東海第二発電所 設計及び工事計画に係る説明資料 (防潮堤(鋼製防護壁)の構造変更)

2025年11月21日
日本原子力発電株式会社

4. 審査会合コメント⑯回答

【1360回審査会合コメント⑯】

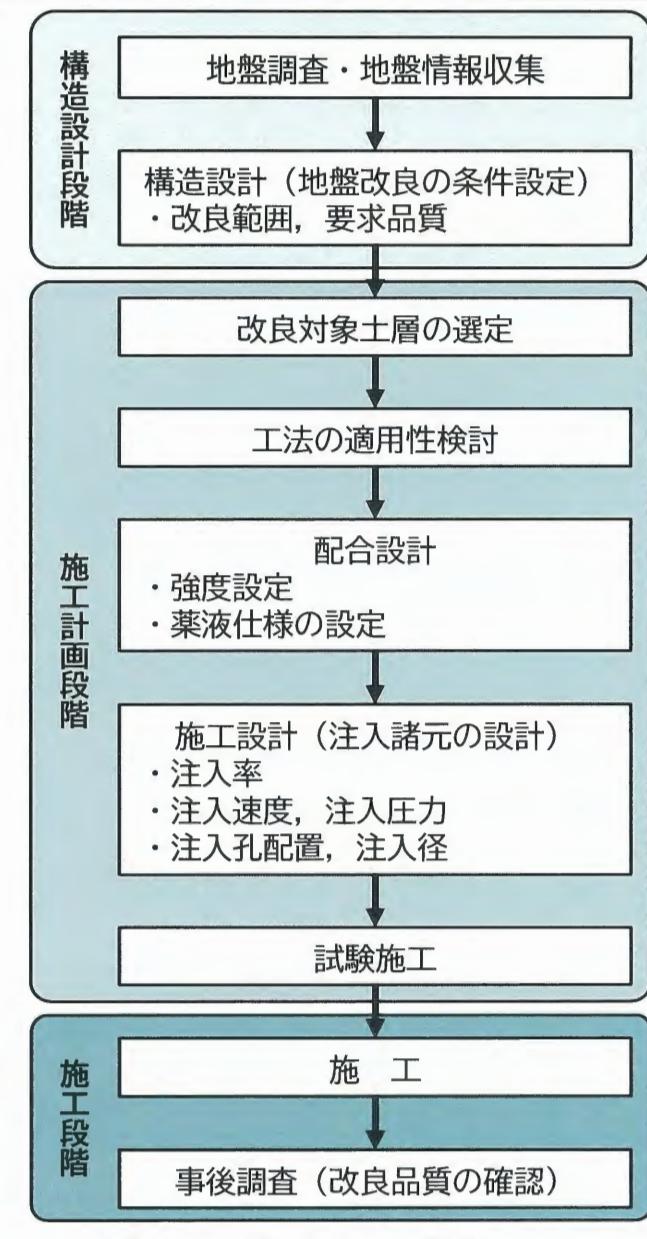
No	コメント
⑯	<ul style="list-style-type: none"> ● 地盤改良工事について、改良品質に対する不確かさが安全側に設計へ反映されていることがわかるように説明すること。 <p>例1) 改良品質の不確かさが、安全側に設計へ反映されているか説明すること。</p> <p>例2) 地盤改良（薬液注入）は構造物の直下や深い深度に施工するため、施工実績を示すとともに、その施工性が設計に影響を及ぼさないことを説明すること。</p> <p>例3) 地盤改良（薬液注入）について、薬剤の種類、注入方法、改良対象の地質を示すとともに、その適用性を示して、設計上の想定に影響を及ぼさないことを説明すること。</p>

改良範囲は、構造設計で「砂・礫質土層のうち液状化しないと想定した範囲」とする。また、各土層に対する要求品質は、設計から得られた最大せん断応力比に対し、改良地盤の液状化強度比がこれを上回ることとする。

改良後を模した地盤に対し地震応答解析を実施し、各土層内に発生するせん断応力比の時刻歴から最大値（設計せん断応力比 L_{max} ）を抽出する。

上記の最大せん断応力比の抽出結果から、各土層の地盤改良の要求品質（液状化強度比：設工認で示す条件）を右表のとおり整理する。

薬液濃度と液状化強度比の関係

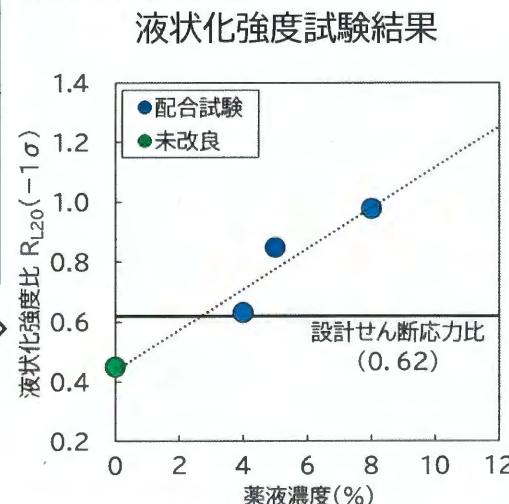
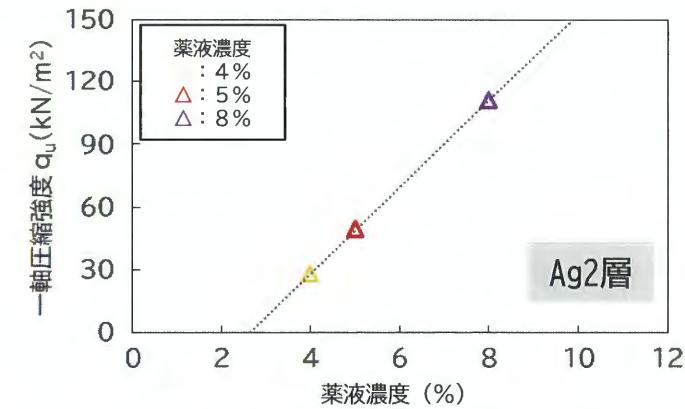
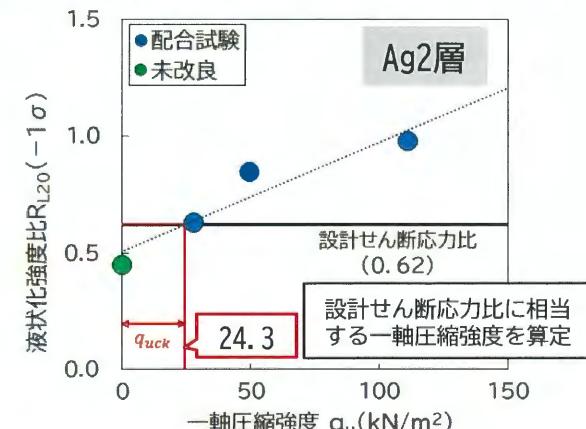
B. 試験結果のばらつきへの対策

試験結果のばらつきに対しては要求品質である「液状化強度比(R_{L20})」の試験結果として「平均-1 σ 」の値を採用した。

上記の液状化強度試験の結果について要求品質である「液状化強度比(R_{L20})」は「平均-1 σ 」の値を採用。この液状化強度比について薬液濃度との関係を整理（未改良（原地盤）の薬液濃度は0とする）

配合目標強度相当の薬液濃度の算定

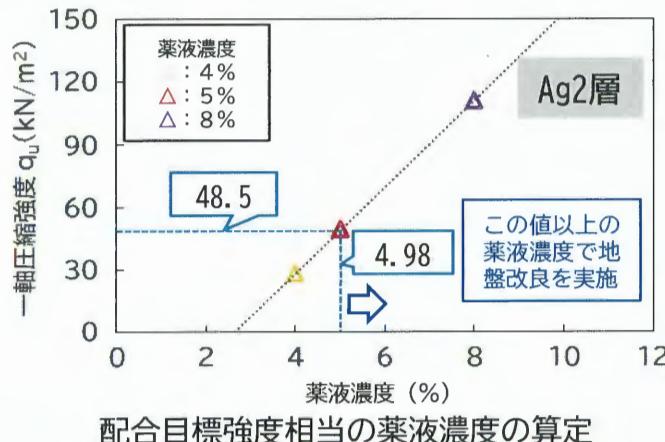
C. 現地施工のばらつき

現場施工での強度発現率などを考慮し、前頁の設計せん断応力比に相当する一軸圧縮強度を割増し、この一軸圧縮強度（配合目標強度）に相当する薬液濃度を算定する。

液状化強度比とシリカ含有量増分量の関係

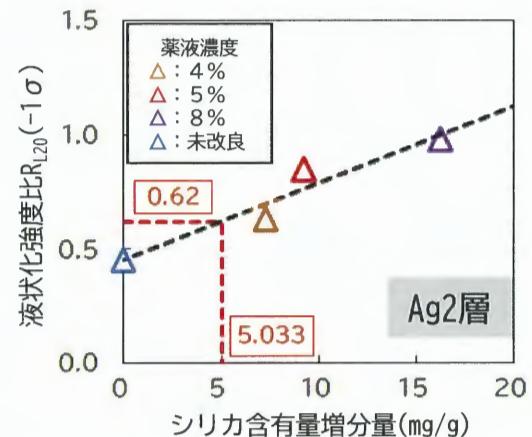
D. 品質管理値の設定

試料採取の不確かさを軽減するため、試料採取の影響を受けないシリカ含有量増分量を改良品質の管理値として採用し、液状化強度比とシリカ含有量増分量の関係から管理値（使用前事業者検査にて示す項目）を設定する。

改良範囲端部の追加配置の考え方

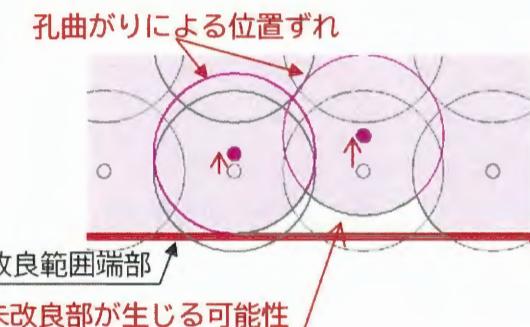
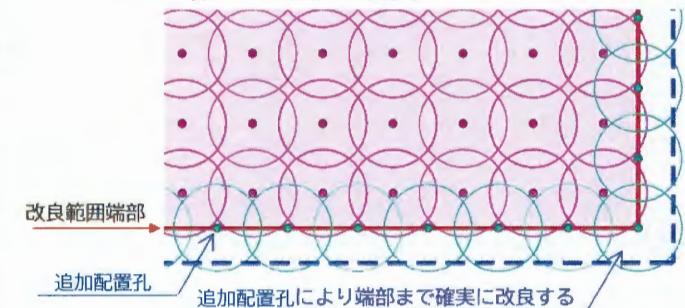
②施工設計

大深度の地盤の改良のため注入管の設置精度（ボーリングの削孔精度）の実績に基づき、地盤改良の配孔は改良範囲端部に施工誤差を考慮した配置を採用する。

施工誤差分を考慮しても改良範囲を確保できる配置を計画
